## CONCOURS POUR L'ÉGLISE DE SAINT-PIERRE, A FRIBOURG

**Concours pour  
l'élaboration des plans d'une église catholique  
et d'une cure, à Fribourg.**

Echelle 1 : 800.  
III<sup>e</sup> prix : projet « St-Pierre », de MM. Latellin et Dénervaud, architectes.

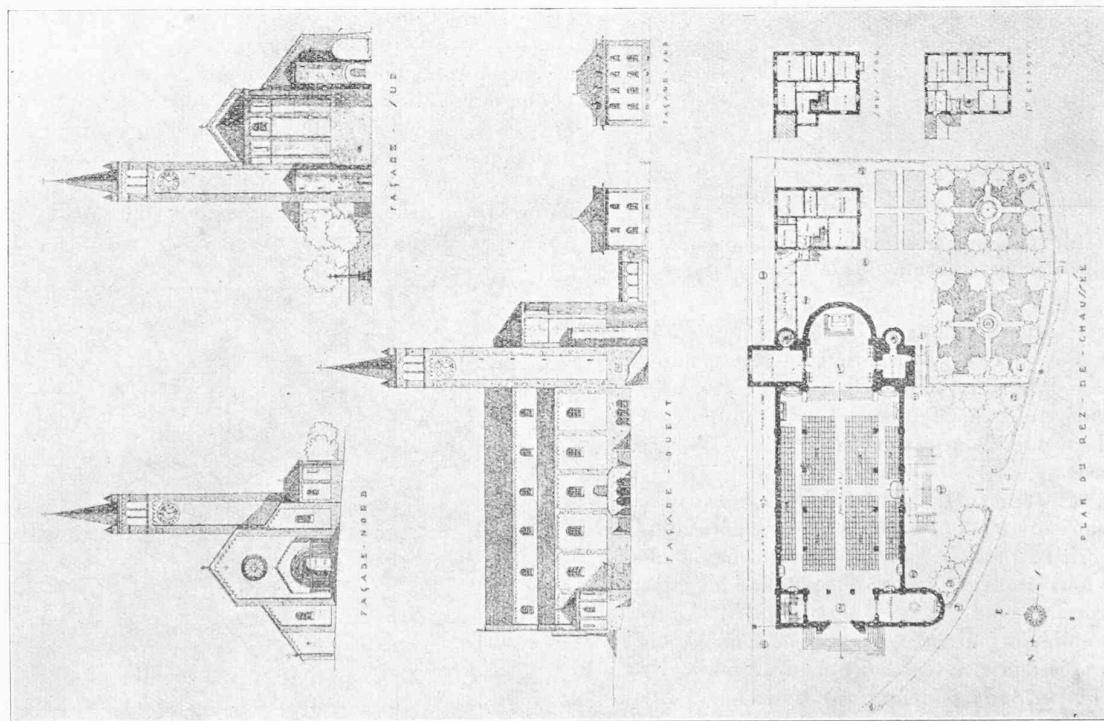
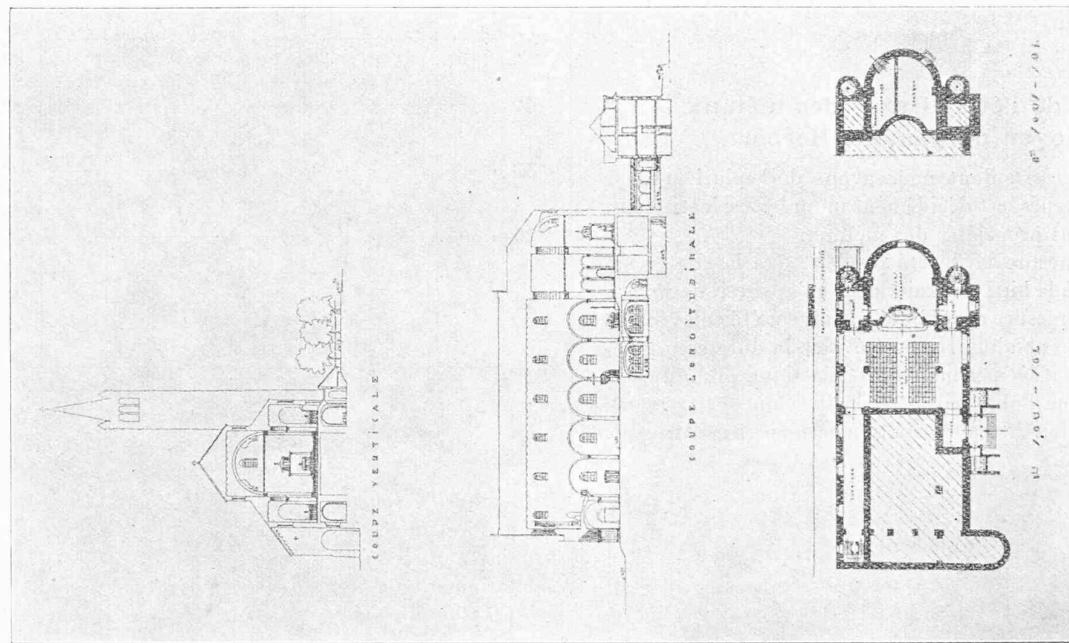
No 5. *St-Pierre* (en croix). — Bonne situation. — Entrée latérale à la nef et à la salle trop importante. Dans la situation qu'elle occupe, la cure n'est pas en harmonie avec l'édifice prin-

cipal ; la cure devrait être reportée plus à l'ouest. Le baptistère est inutilement trop grand : il coupe la circulation autour de l'église ; disposition intérieure très heureuse. La tribune n'a pas la surface suffisante pour les orgues et les chantres. La situation de deux autels latéraux n'est pas justifiée par l'architecture et n'est pas favorable. L'ensemble de l'édifice est trop surélévé ; trois à quatre marches suffisent à l'esplanade nord.
